株式会社ミスミ
日本企業体
ME 事業グループ

「【エコノミーシリーズ】 RoHS 対応 XY 軸 クロスローラ」
仕様変更のご案内

【エコノミーシリーズ】 RoHS 対応 XY 軸 クロスローラ XYCRS

※左記は変更前の外形図です

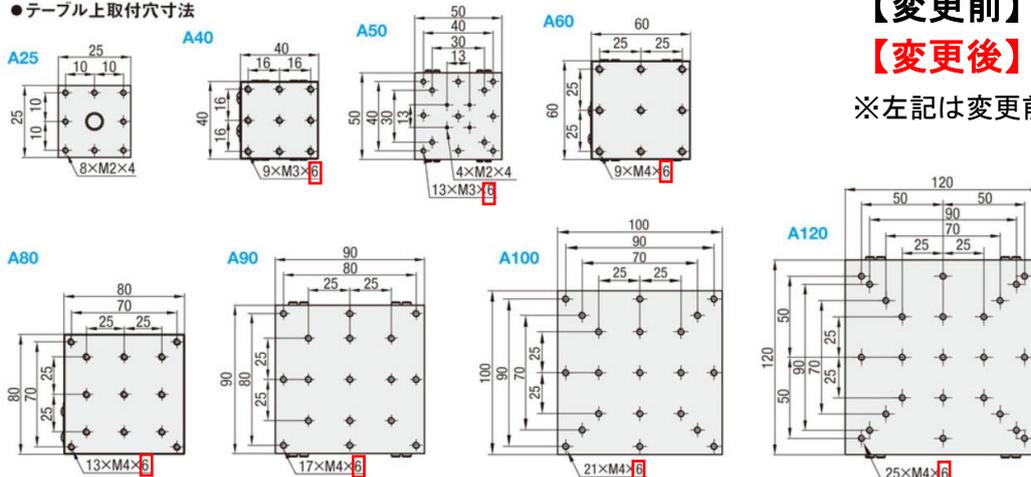
テーブル上取付穴寸法を深さ 6mm から 5mm へ変更いたします。

●テーブル上取付穴寸法

【変更前】 6mm

【変更後】 5mm
